Avis délibéré de l'Autorité environnementale sur le plan de gestion pluriannuel des opérations de dragage (PGPOD) - UHC n°8 - Scarpe Supérieure (62)

n°Ae : 2018-30

Figure 2 : Carte de localisation des zones de dragage sur le périmètre de l'UHC n°8. Source : étude d'impact.

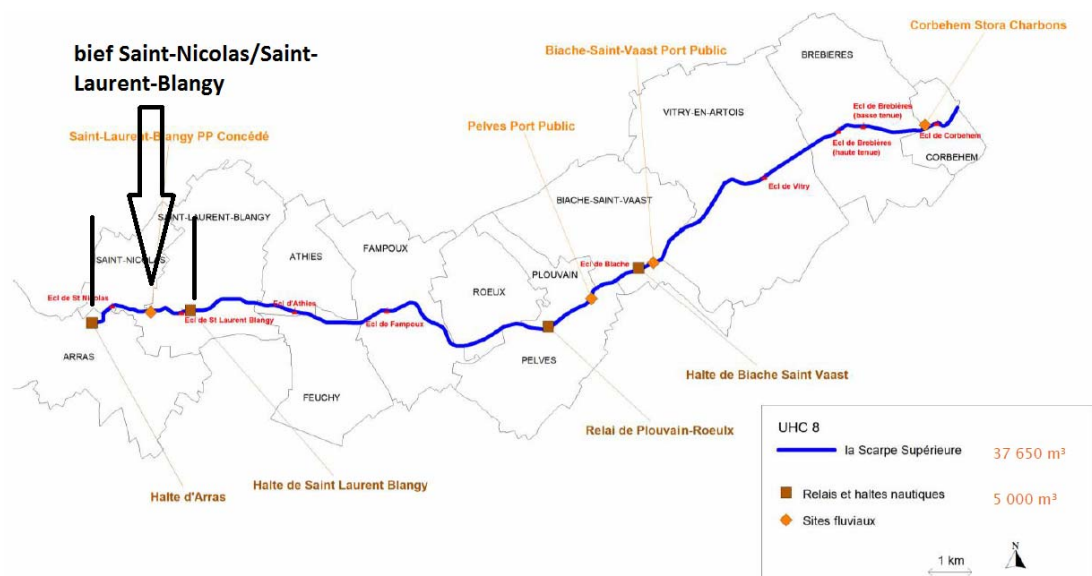
Le dossier rappelle les opérations de dragage réalisées depuis 1983 : entre 1983 et 2009, six opérations sur le bief Saint-Nicolas/Saint-Laurent-Blangy, à l'endroit où le cours de la Scarpe commence à être canalisé (voir figure 2 page suivante) pour près de 130 000 m³ (soit en moyenne 50 000 m³ tous les dix ans) sont mentionnées sans que soient précisés ni les objectifs de ces opérations ni les dynamiques de sédimentation dans le bief entre l'écluse de Saint-Nicolas et celle de Saint-Laurent-Blangy. Aucune mention de dragage historique sur le reste de l'UHC n'est fournie.

L'Ae recommande de préciser la dynamique de sédimentation historique et les objectifs des opérations réalisées jusqu'alors sur l'ensemble de l'UHC.
